Mission régionale d'autorité environnementale

**Avis sur le projet de construction
d'une centrale photovoltaïque au sol
à Oberhoffen-sur-Moder (67)**

n°MRAe 2019APGE59

Nom du pétitionnaire	Total Solar
Commune(s)	Oberhoffen-sur-Moder
Département(s)	Bas-Rhin
Objet de la demande	Construction d'une centrale photovoltaïque au sol
Date de saisine de l'Autorité Environnementale	22/05/19

Plan de détail d'une table

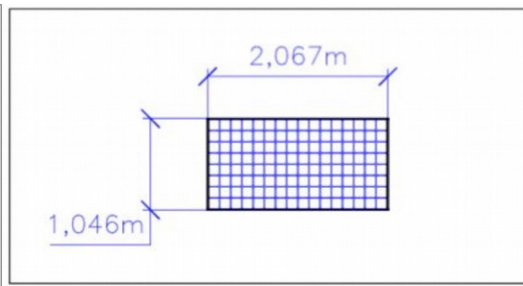
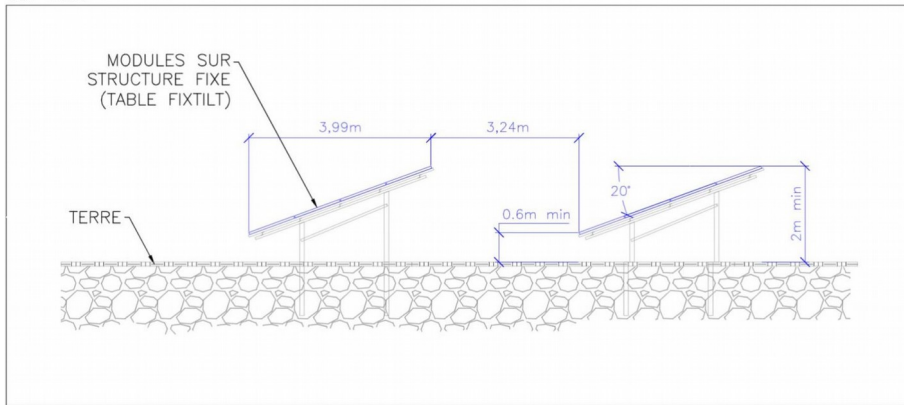
Par ailleurs, l'Autorité environnementale s'interroge sur le choix de fondations sur pieux dans un contexte où le sol est potentiellement pollué et où la couche d'argile présente protège la nappe d'une éventuelle infiltration de polluants. La mise en place de pieux présente un risque d'altération de l'étanchéité du sol et augmente le risque de transfert de polluants vers la nappe phréatique.

L'Autorité environnementale recommande de démontrer que ce type de fondation ne va pas augmenter le risque de pollution de la nappe et de privilégier des fondations sur longrines en béton.
